不具合箇所説明図

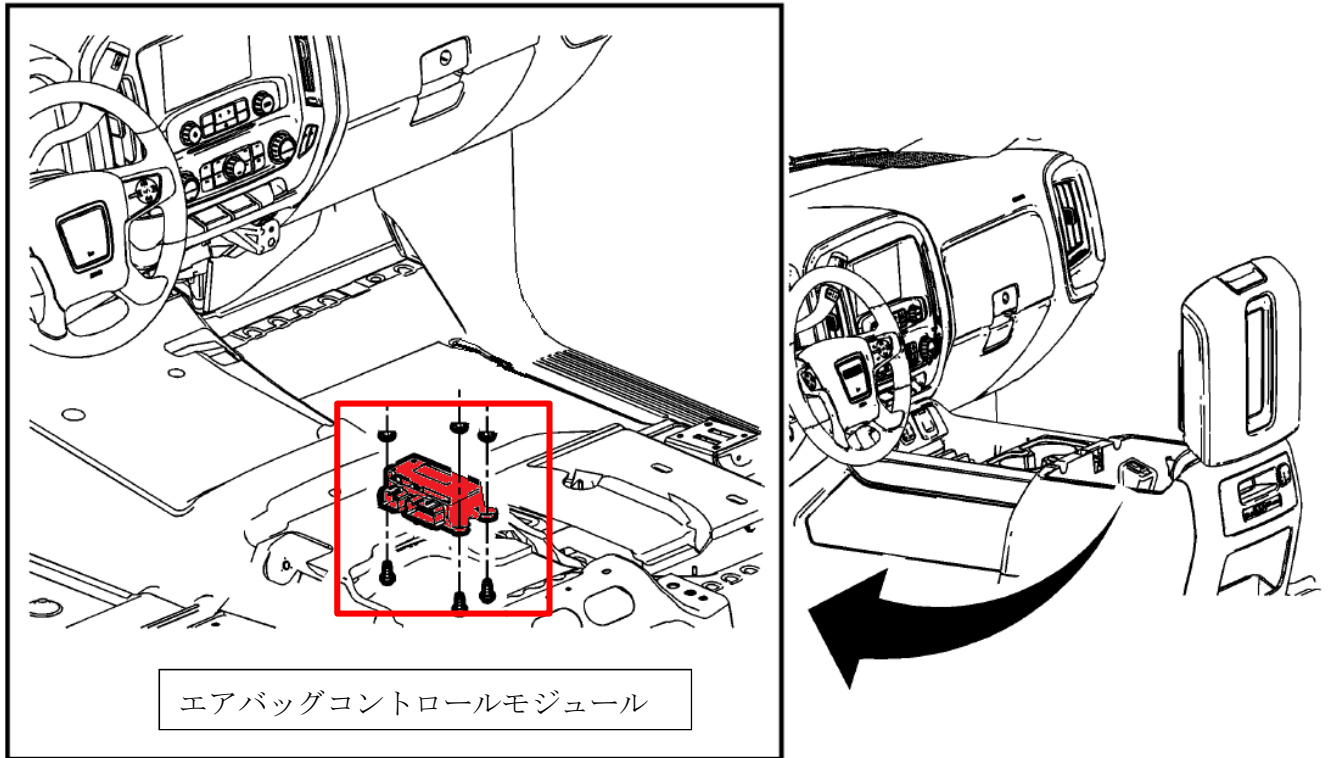
エアバッグコントロールモジュールのプログラムが不適切なため、縁石を乗り越えた際などの振動で当該モジュールの故障診断機能が作動を始め、そのまま作動し続けることがある。そのため、衝突時にフロントエアバッグ及びプリテンショナーを作動するための信号が送信されず、フロントエアバッグ及びプリテンショナーが作動せず、乗員が過度の障害を負おうおそれがある。

全車両、エアバッグコントロールモジュールを対策プログラムに書き換える。または、対策プログラムが入った新品のエアバッグコントロールモジュールに交換する。

左ボディストラクチャー部分に青色ペイントを塗布する。
